ZZP.2380.18.2024

WYJAŚNIENIA I ZMIANY TREŚCI SWZ

Dotyczy: postępowania o udzielenie zamówienia publicznego, prowadzonego w trybie przetargu nieograniczonego¹ pn.:
Dostawa sprzętu informatycznego

Rys. 1 przykładowy kod zabezpieczony przez producenta systemu Microsoft Windows 11 (takie same naklejki mają Windows 10) z wymazanym, znajdującym się przed i za szarą naklejką kodem licencyjnym

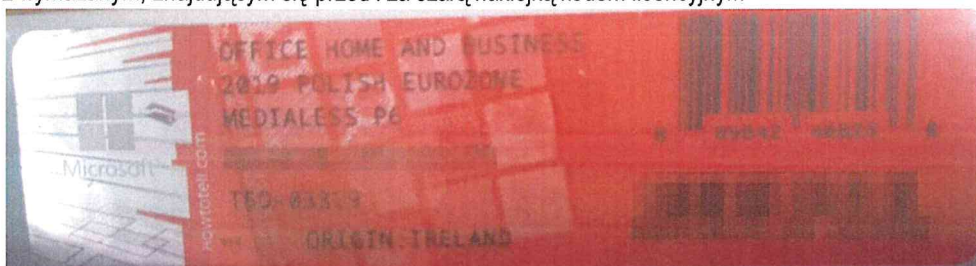
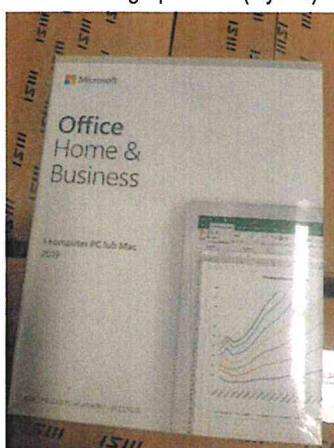
Czy dla wszystkich licencji oprogramowania systemowego, Zamawiający w celu uniknięcia potencjalnego oferowania przez Wykonawców nielegalnych systemów operacyjnych w wersji OEM (w tym używanych i wcześniej aktywowanych systemów operacyjnych) zgodzi się na dodanie do swz bądź projektu umowy następującego zapisu:

„Wykonawca zobowiązany jest do dostarczenia fabrycznie nowego systemu operacyjnego nieużywanego oraz nie aktywowanego nigdy wcześniej na innym urządzeniu oraz pochodzącego z legalnego źródła sprzedaży. W przypadku systemu operacyjnego naklejka hologramowa winna być zabezpieczona przed możliwością odczytania klucza za pomocą zabezpieczeń stosowanych przez producenta”?

Poniższe zdjęcie obrazuje obecnie stosowane zabezpieczenia producenta firmy Microsoft (klucz systemu jest zabezpieczony naklejką hologramową przez producenta. Po jej zdrapaniu uzyskujemy dostęp do oryginalnego klucza):

Rys. 2 przykładowy kod zabezpieczony przez producenta systemu Microsoft Windows Office Home&Business z wymazanym, znajdującym się w prawym dolnym rogu numerem seryjnym produktu. Kod licencyjny znajduje się w środku szczelnie zapakowanego i zafoliowanego pudełka (Rys. 3)

Zgodnie z odpowiedzią na pytania od nr 1 do nr 6.
